POUR UN GROUPE SCOLAIRE SECONDAIRE A ORBE

Critique du jury

Extraits du rapport du jury

1er prix, projet « Urba 65 », MM. D. Gudit et M. Vogel, architectes, à Yverdon

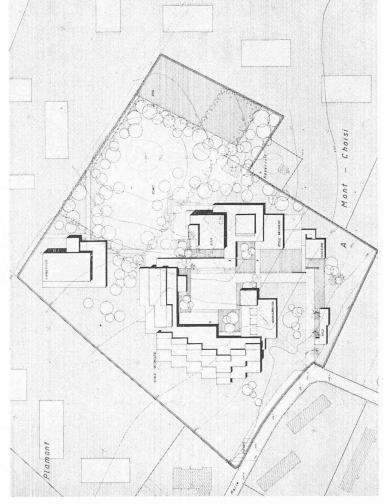
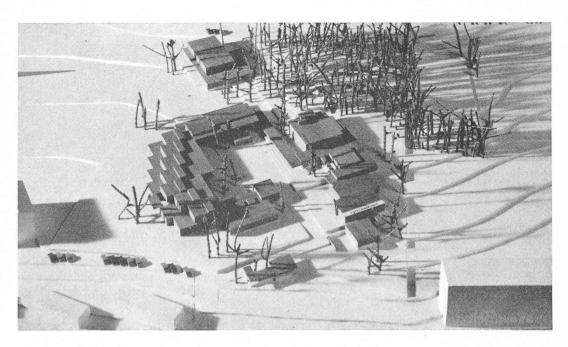
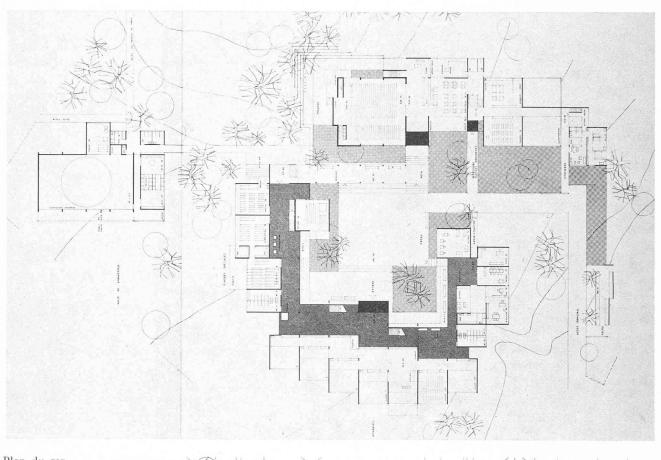
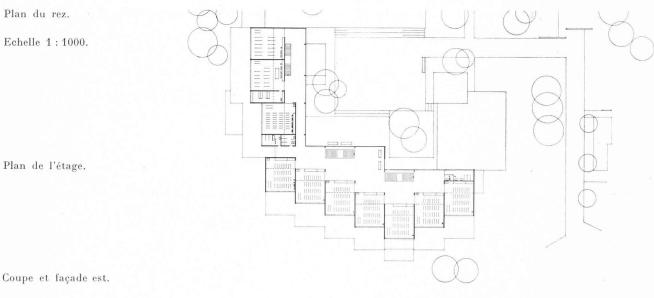
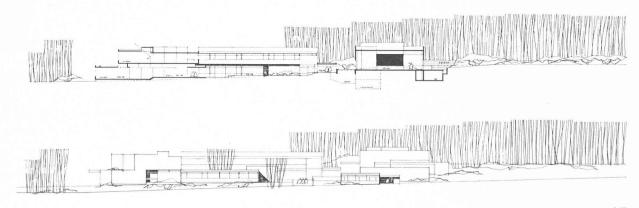
Le groupement des bâtiments au centre du terrain éloigne les bâtiments scolaires des futures constructions et permet de créer en même temps des distances appréciables par rapport à la zone industrielle. On souhaiterait que la partie récréative du groupe scolaire profite encore davantage de la petite forêt.

L'accès principal amène les élèves vers le préau, aménagé sous forme de cour. Autour de celle-ci se groupent naturellement les entrées des différents éléments du groupe scolaire. Les classes normales sont bien orientées et bien éclairées. Leur disposition générale permet une circulation simple et naturelle dans les bâtiments. On se demande néanmoins si les dégagements devant les classes ne sont pas surdimensionnés. Les classes spéciales, bien groupées, pourraient être mieux étudiées.

L'administration, avec la salle de lecture, est bien située et étudiée. Le groupe aula, réfectoire, école ménagère, est bien compris et permettra une utilisation souple. Les prolongements vers la forêt augmentent encore cette qualité.

La salle de gymnastique est placée en dehors des bâtiments scolaires. Si cet emplacement est justifié, il entraîne cependant des inconvénients, notamment en ce qui concerne les accès pour les sociétés. L'aménagement du terrain de jeux au nord de la forêt n'est pas encore résolu ; l'ensoleillement est insuffisant ; en plus, cet emplacement est fortement exposé à la bise. Ce projet se distingue par un groupement harmonieux des bâtiments autour d'un centre vivant, offrant ainsi de nombreuses possibilités à la vie scolaire tout en respectant une échelle modeste dans son architecture.

2e prix, projet « 121 » — M. J.-D. Urech, architecte EPUL, SIA; collaborateurs attitrés: M. Bevilacqua, E. Musy, architectes EPUL, SIA, à Lausanne

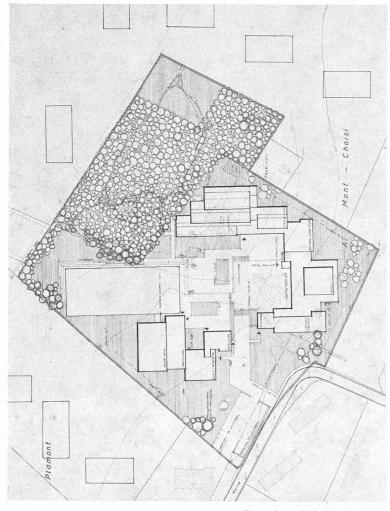
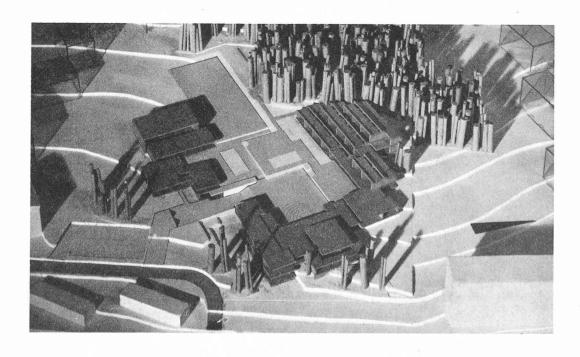
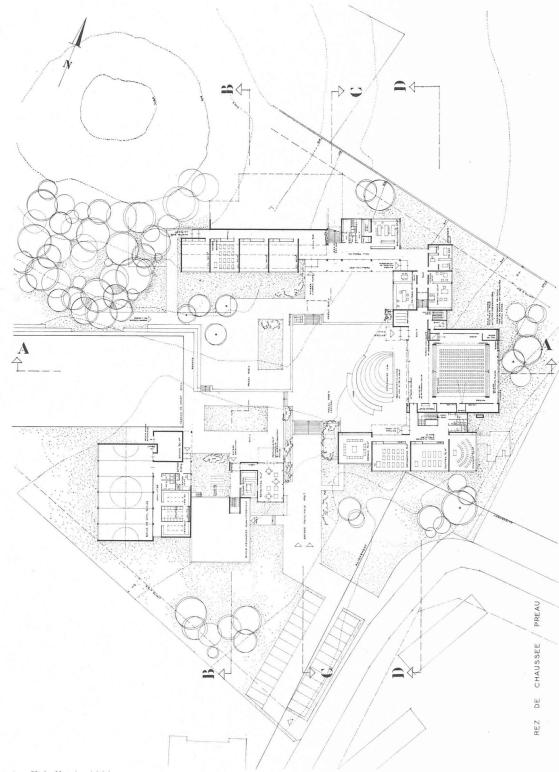
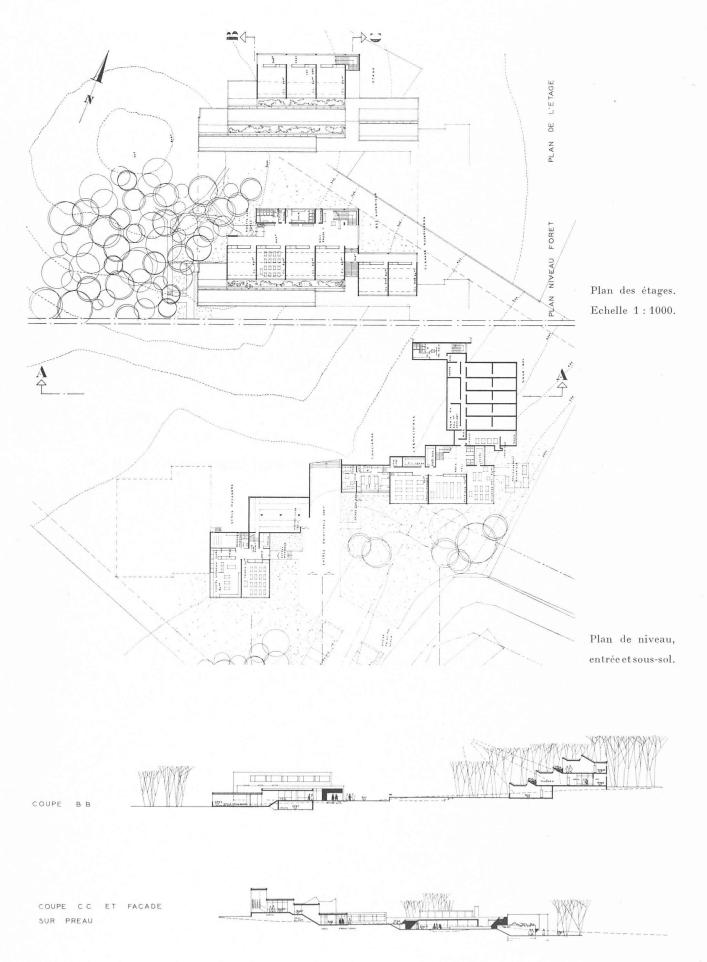
Bonne implantation du groupe scolaire au nord et à l'est du terrain, créant ainsi un préau abrité autour duquel l'ensemble est organisé. Ce préau se prolonge sur le terrain de jeux et permet également l'intégration du bois avec l'école. Bonne adaptation du projet à la topographie du terrain.

L'accès depuis le chemin de Chantemerle, permettant la découverte du préau, est intéressant. La liaison entre les différents éléments du programme se fait à l'extérieur par le préau central et à l'intérieur par des halls disposés en bordure du préau. Les classes sont bien orientées et ensoleillées.

L'emplacement de l'aula, intégrée à l'école et s'ouvrant sur le préau central, est intéressant et autorise différentes exploitations. La liaison de l'école ménagère avec le niveau supérieur (extension) n'est pas résolu.

L'ensemble, par son implantation et son organisation, est d'une ambiance agréable.

3e prix, projet « Clairière », M. H. Masson, architecte EPF, SIA, à Zurich

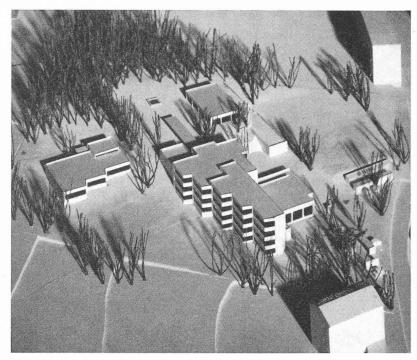
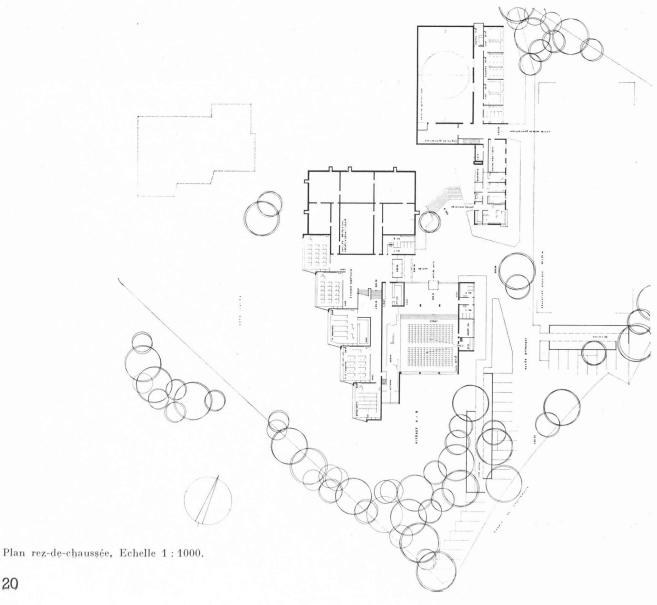
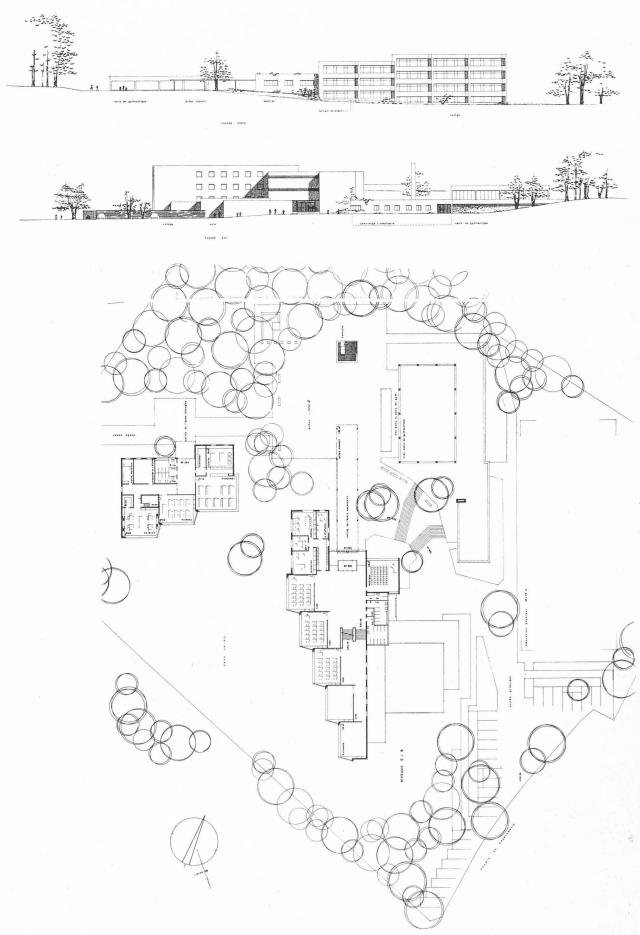
L'implantation et le groupement des bâtiments sont intéressants ; les classes sont orientées vers la zone tranquille du sud-ouest, le préau est en contact avec la petite forêt, tandis que la salle de gymnastique et la place de sport sont situées à proximité des constructions industrielles.

On constate une certaine dualité des accès au bâtiment des classes.

Les liaisons intérieures sont bien réflé-chies, mais l'ambiance des dégagements n'est pas sympathique.

Les dégagements du rez-de-chaussée sont mal éclairés. Les classes sont bien éclairées et leur forme est bien étudiée, mais leur orientation ne tient pas assez compte des conditions atmosphériques de la région.

Le rapport des volumes et les plans condensés dégagent une certaine force, mais les façades sont austères et manquant d'unité.

4e prix, projet « Ebro », M. Bernard Vouga, architecte EPUL, SIA, à Lausanne

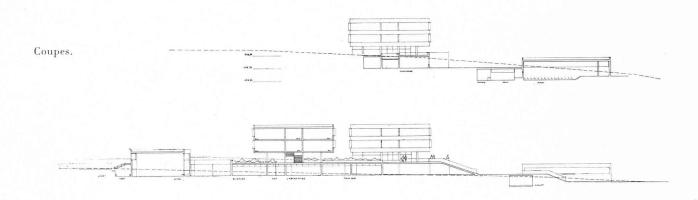
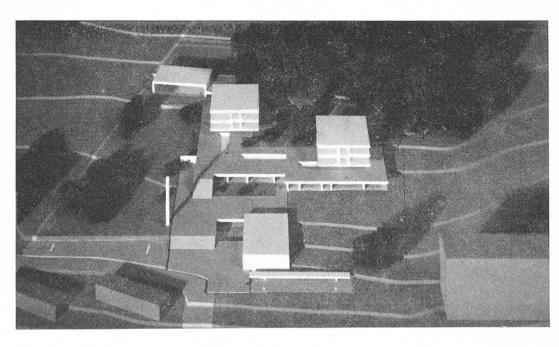
Le projet tient compte de trois éléments principaux qui comptent pour ce terrain : il cherche à s'éloigner de l'usine et des bâtiments locatifs qui l'entourent ; il fait participer le bois à la vie de l'école et enfin s'adapte bien à la topographie par des plans successifs.

La situation et la forme recherchée pour les bâtiments des classes ordinaires sont intéressantes. On peut critiquer l'ouverture complète de deux faces vitrées pour ensuite les masquer par des brise-soleil. La dimension des dégagements est trop faible et leurs formes auraient pu être plus agréables. La situation des classes spéciales et de l'école ménagère est bonne.

Les préaux sur les classes spéciales et sous les deux bâti-

ments permettent une simplicité dans la composition et une bonne liaison avec le bois.

L'aula, judicieusement placée pour l'accès du public, ne fait malheureusement pas directement partie de l'école. Son escalier d'accès est un peu monumental pour la proportion du hall, mais le fonctionnement des divers éléments est simple et bien conçu.

Si la salle de gymnastique est bien située et fonctionne bien, on regrette que son orientation l'empêche de participer aux activités de la place de sport qui est conçue de façon très intéressante, bien orientée dans la verdure.

Les volumes et leurs proportions sont agréables, à part les façades des deux blocs de classes, rendues rébarbatives par leurs brise-soleil.

6e prix, projet « Centro », M. R.-F. Zurcher, architecte, à Payerne

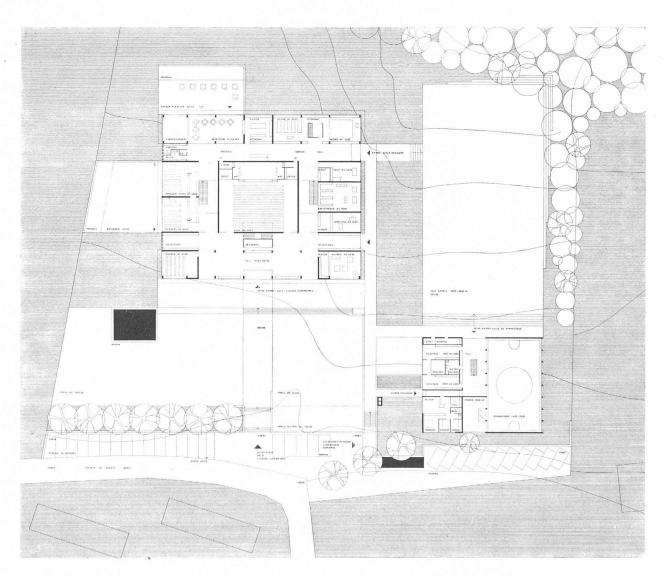
Implantation d'un parti compact au centre du terrain, présentant l'avantage d'éloigner les classes du chemin de Chantemerle et d'intégrer dans une eertaine mesure le bois à l'ensemble de la composition.

Si le parti de disposer l'ensemble des classes autour de l'aula est intéressant, il est regrettable qu'il ne soit pas mieux exploité (ouverture de l'aula dans le hall). Les dégagements autour des escaliers du rez sont insuffisants, l'ambiance du corridor de l'étage, par le fait qu'il n'y a aucune vue à l'extérieur, est étouffante.

La disposition des classes et leur caractéristique d'ensoleillement et de ventilation sont satisfaisantes. Ce parti compact facilite les relations entre les différents éléments du programme.

L'ensemble présente une unité qui s'exprime clairement sur les deux niveaux et reflète une ambiance favorable à une activité scolaire.
